Os kommune  
Postboks 84  
5202 OS

## Melding om vedtak - fråsegn til områdeplan for Lyseparken - Offentleg ettersyn - Os kommune

## Fråsegn til områdereguleringsplan for Lyseparken - Os kommune

Figur 1 - utsnitt av plankart

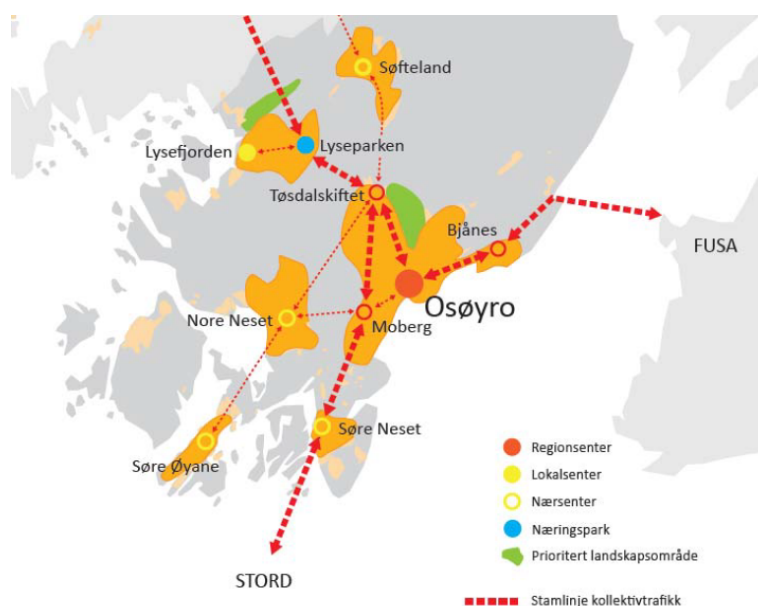
Os kommune har gjort visse tilpassingar i plankart og føresegnar etter dialogmøta, grep som i hovudsak knyt seg til å betre forholda for det biologiske mangfaldet i dei tilstøytande områda. Den sterkt trua augestikkararten *stor torvlibelle* er påvist innanfor planområdet, og byggegrensene er trekt noko tilbake frå opphavelig utkast i dei tilgrensande felta etter varsel om motsegn frå Fylkesmannen.

Det er i revidert forslag søkt å gje tydelegare føringar for handelsetablering, som det vert opna for i store deler av planområdet; i alle næringsområda og i felta avsett til kombinerte anlegg- og byggjeformål. Ei fellesføresegn for felta som opnar for *forretning* søker å avgrense handel til å omhandle «plasskrevjande» vareslag jf. § 4.1.2: *Der planen nyttar formålet forretning er formålet avgrensa til plasskrevjande varer, jf. pbl. § 8-5, jf. føresegn i regional plan for attraktive senter. Maks 10 % BRA i områdeplanen kan nyttast til forretning.*

Figur 4. Utsnitt fra plankart KPA Os kommune på off. ettersyn

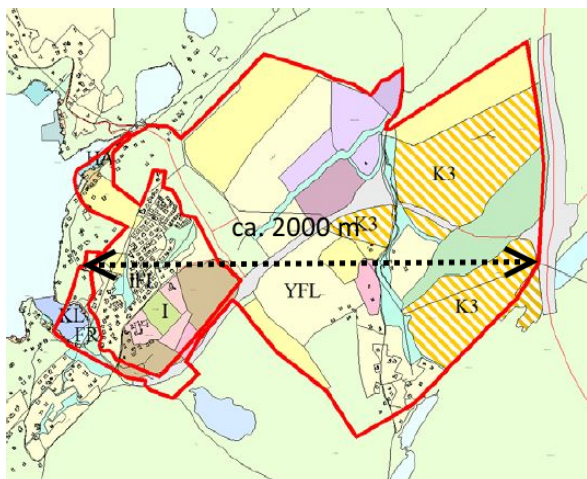
Fylkeskommunen har p.t. fått planmaterieil, men ikkje gitt fråsegn, til revidert KPA for Os kommune. Frå planmaterieillet til KPA går det fram at avgrensinga til både regionsenteret og lokalsenteret Lysefjorden harmonerer dårlig med retningslinene som Senterplanen gir for avgrensing av sentrum. Lokalsenteret Lysefjorden strekker seg fleire kilometer opp til ny E39 og utfordrar regionale føringar knytt til avgrensing av senter i Senterplanen, sjølv om det er lagt opp til differensiering i senterområde kor Lyseparken er definert som næringspark.
